東京電力ホールディングス株式会社
資料番号：KK7-040 改0
資料提出日：2020年5月21日

ECCS ストレーナの解析モデルについて

本資料は、2020.4.3 実施のヒアリングコメント回答として、ECCS ストレーナの耐震強度評価における解析モデルの考え方をまとめたものである。

図 1-1 貫通部における BWR MARK-II 型と ABWR 型の構造の違い

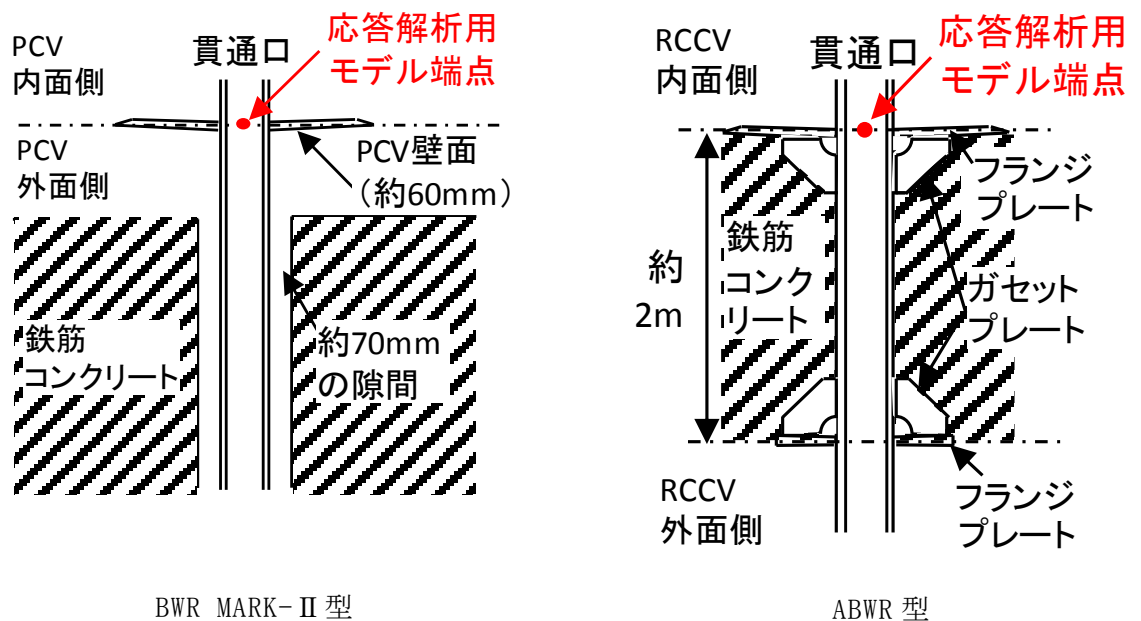
BWR MARK-II型と ABWR 型について、図 1-1 に示すとおり、ストレーナと原子炉格納容器の接続部の構造が異なっている。ABWR 型ではガセットプレート及びフランジプレートにより、強固に約 2m の鉄筋コンクリートに固定されているため、応答解析用モデルの端点を完全固定としている。一方、BWR MARK-II型では、約 60mm の PCV 壁面に直接取り付けられているのみであり、鉄筋コンクリートとの間には約 70mm の隙間があるため、動きを考慮した回転バネとしてモデル化している。

図 3-1 フランジ断面の計算モデル

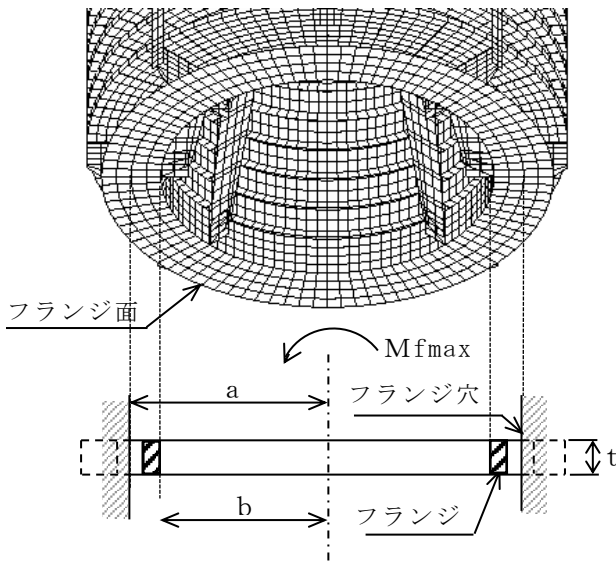
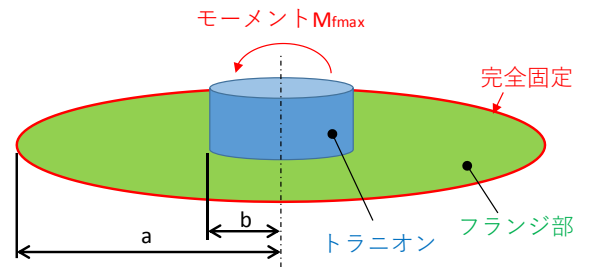
ストレナーはフランジ面にてボルトとナットにより締結されているため、WARREN C. YOUNG “ROARK’ S FORMULAS for Stress and Strain” 7th Edition に記載の式を用いて完全拘束を想定し、図 3-1 に示すとおりモデル化している。当該式は円板に支持されたトラニオンに曲げモーメントが作用した際に、フランジ面に発生する曲げ応力の最大値を算出する式であり、概略図を図 3-2 に示す。

β については、参考文献中に表として図 3-3 のように与えられているので、 $b/a = \square$ から 0.70 と 0.80 の値を線形補間して以下のように求めている。

図 4-1 ティーのモーメント算出点

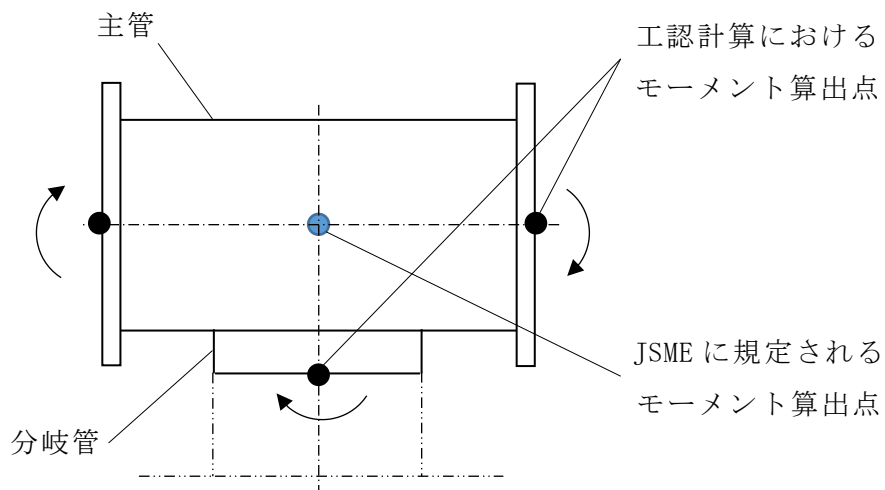
ティーに発生する応力は、設計・建設規格 PPC-3520 に従い算出しており、解説 PPC-3520(c)では主管と分岐管の交点のモーメントを用いることが規定されているが、工認計算においては、図 4-1 に示すとおりフランジ面及びスリーブに作用するモーメントを用いて計算を行っている。

フランジ面及びスリーブに作用するモーメントを用いることについて、以下の観点から評価結果は保守性を有していると考えられる。

- ・ 交点の主管のモーメントはフランジ面と比べて大きくなるが、交点の分岐管のモーメントはスリーブにおけるモーメントと比べて小さくなる。
- ・ モーメントの符号は考慮せず、保守的に主管両端のモーメントを異符号として扱い計算している。
- ・ 各設計荷重について、余裕を見込んだ荷重設定をしている。
